УВЕДОМЛЕНИЕ

за инвестиционно предложение

Кулата/Сидирокастро и Негру Вода/Кардам“ – обект „ЛУПИНГ ОТ КУЛАТА ДО КРЕСНА“:

Фигура 1. Изместване на точката на присъединяване в участъка след възел за привързване

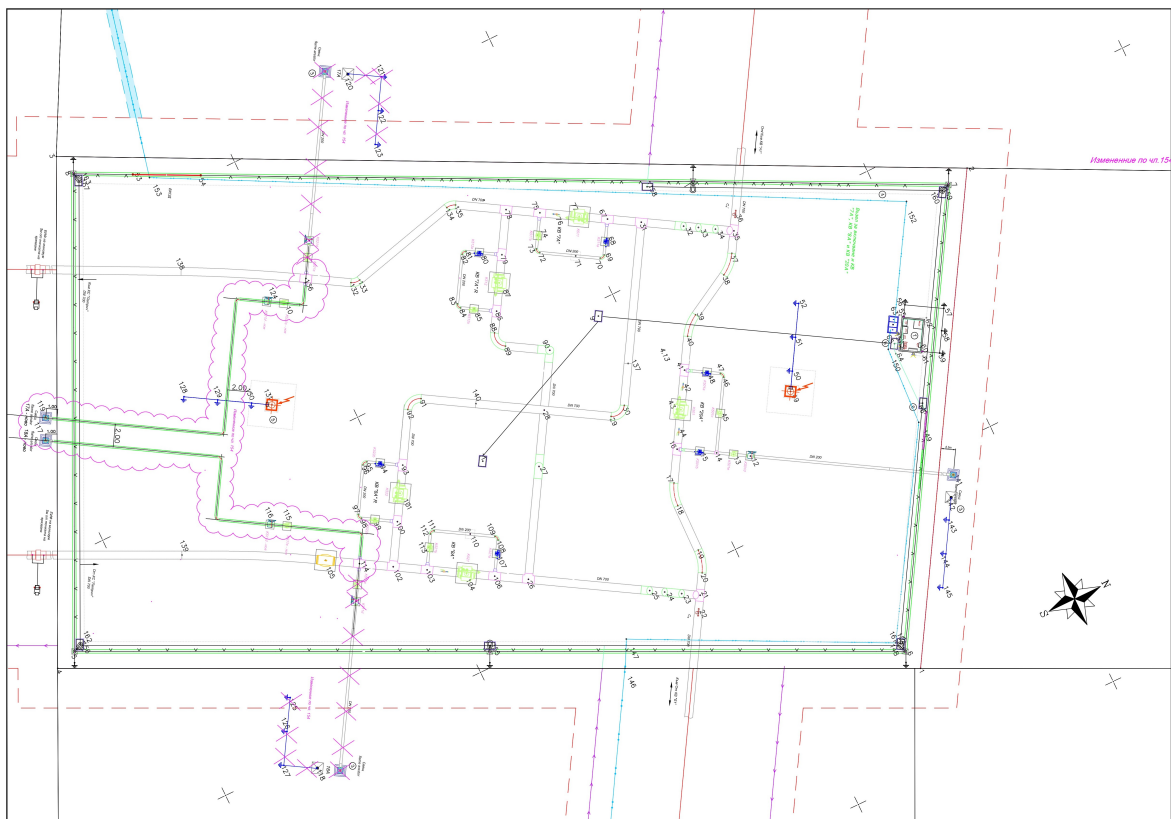
Съгласно одобрен работен проект новопроектираният газопровод DN700 след възела за привързване се присъединява към съществуващ шлейф на КС „Петрич“ при В2-4 (km 0+263.63), но поради наличието на съществуващо технологично газопроводно съоръжение по трасето на шлейфа, се измества точката на присъединяване при В2-3-2 (km 0+226.80) – виж Фигура 1 по-долу.

Фигура 4. Изместване на вентилационната свещ на КВ „А1“

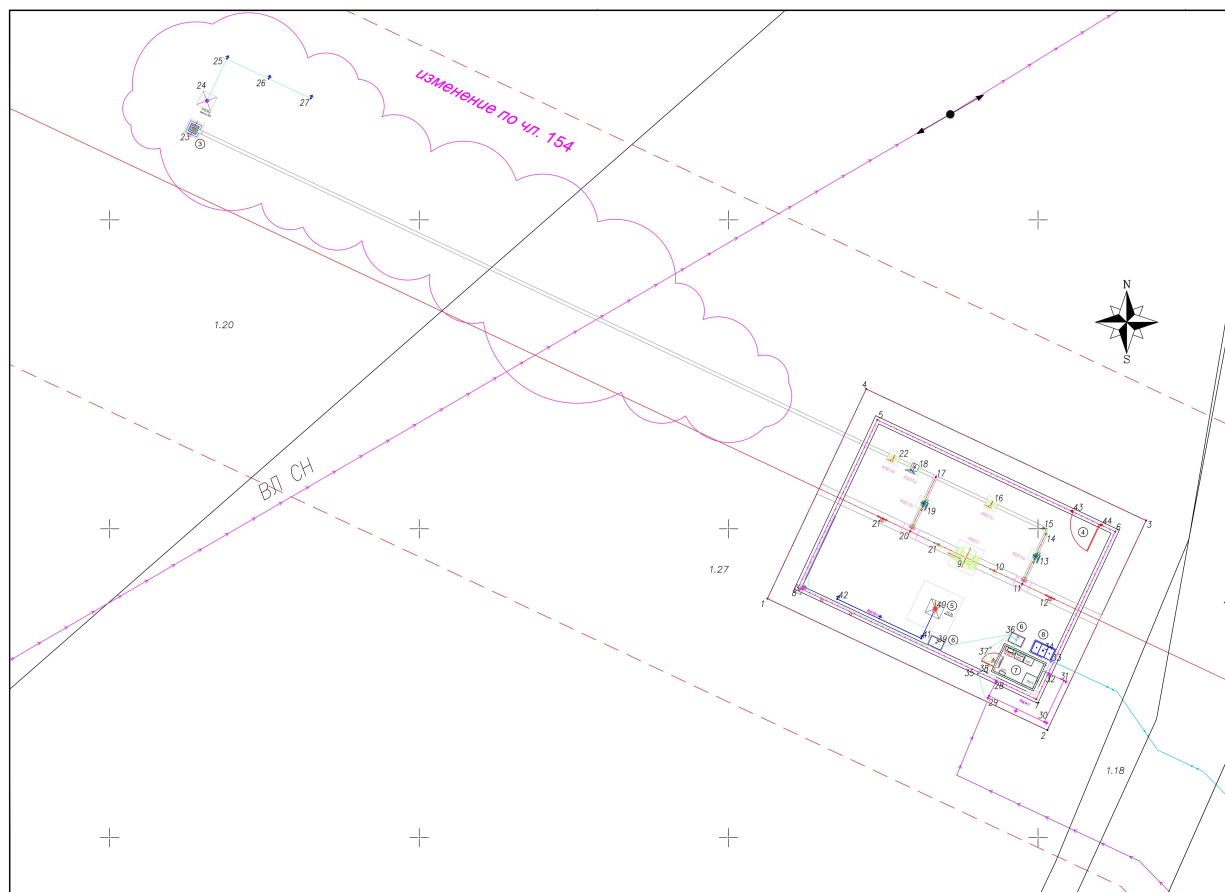
Във връзка със спазването на изискванията на чл. 638 и чл. 695 от Наредба № 3 от 9.06.2004 г. за устройството на електрическите уредби и електропроводните линии, се налага изместване на вентилационната свещ на КВ „А1“, произтичащо от необходимостта да се спази нормативното отстояние на вентилационната свещ от две въздушни електрически линии (ВЕЛ) 20kV. Вентилационната свещ на КВ А1 се измества с 35 m чрез удължаване на продукващата свещна линия DN200 - Фигура 4.

С изместването на вентилационната свещ се измества и мълниеприемната мачта към нея, тъй като нейното предназначение е да осигурява мълниезащита на вентилационната свещ.

Изместването на вентилационната свещ и на мълниезащитната мачта е в рамките на сервитута на преносния газопровод.
